AUTOMOBILES
CITROËN

**NOTE
TECHNIQUE**
N° 210 D

VEHICULES D

CARROSSERIE

I. SIEGES AVANT (Option repose-tête) :

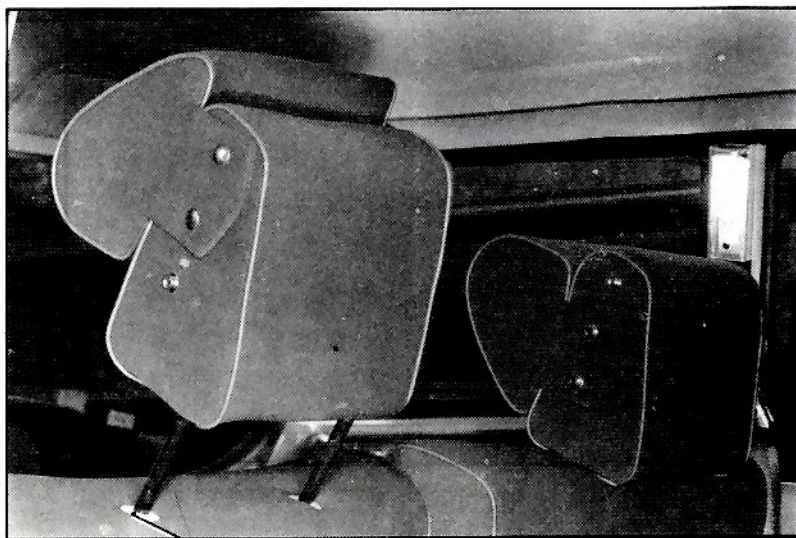
Depuis Janvier 1973, l'armature des dossiers de siège avant est modifiée pour permettre le montage de nouveaux repose-tête.

guide-montant

Il n'est pas possible de monter un nouveau repose-tête sur un siège de véhicule sorti avant Janvier 1973.

L'adaptation d'un nouveau repose-tête est possible sur un siège de véhicule sorti depuis Janvier 1973.

Repérer au doigt la position des tubes-soutiens sur l'armature du dossier.

Percer le garnissage (dans l'axe du tube-soutien) à l'aide d'une alène. Introduire les guides-montants, vendus par le Département des Pièces de Rechange et assortis à l'habillage.

II. CEINTURES DE SECURITE AVANT.

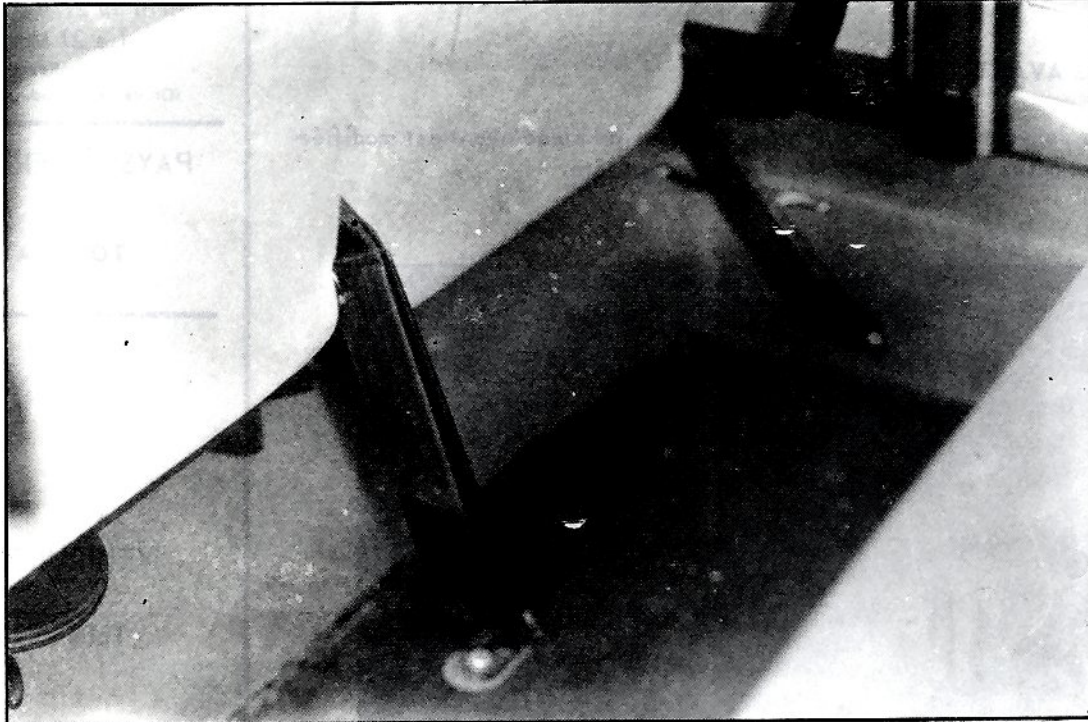
Depuis Janvier 1973, la texture des ceintures de sécurité est modifiée afin d'en améliorer la tenue et le rangement.

Les nouvelles et les anciennes ceintures se montent indifféremment.
Une nouvelle découpe du tapis de sol arrière permet la fixation des brins centraux.
